NOTA VAN INLICHTINGEN bij bestek ZLD-6107

Nota van inlichtingen behorend bij besteknr. ZLD-6107
verstrekt aan gegadigden voor het versterken van het dijkvak Havens Terneuzen in de gemeente
Terneuzen.

2° NOTA VAN INLICHTINGEN bij bestek nr. ZLD-6107

NOTA VAN INLICHTINGEN 3 bij bestek nr. ZLD-6107

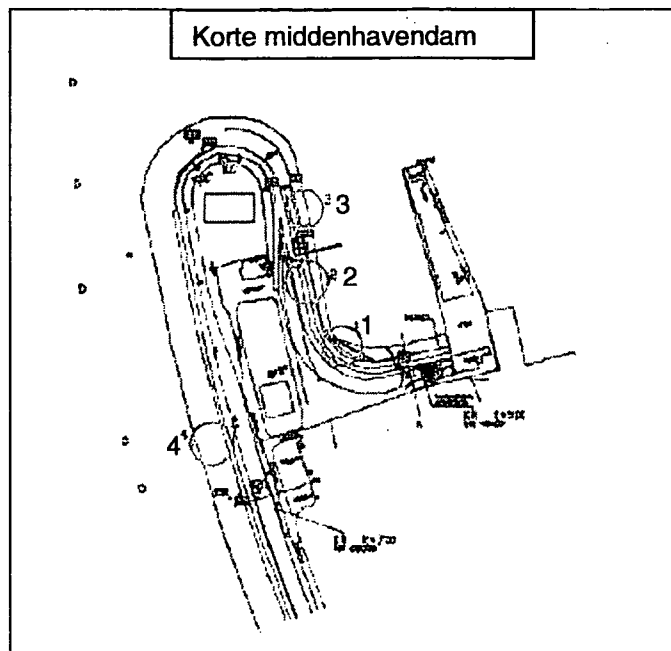
5. Vraag: Wat te doen met tonrondte van de steenbekleding op het bovenbeloop als de bekleding niet helemaal tot de kruin van de dijk loopt?

Antwoord: Tonrondte dient alleen te worden toegepast op de aan te brengen bekleding.
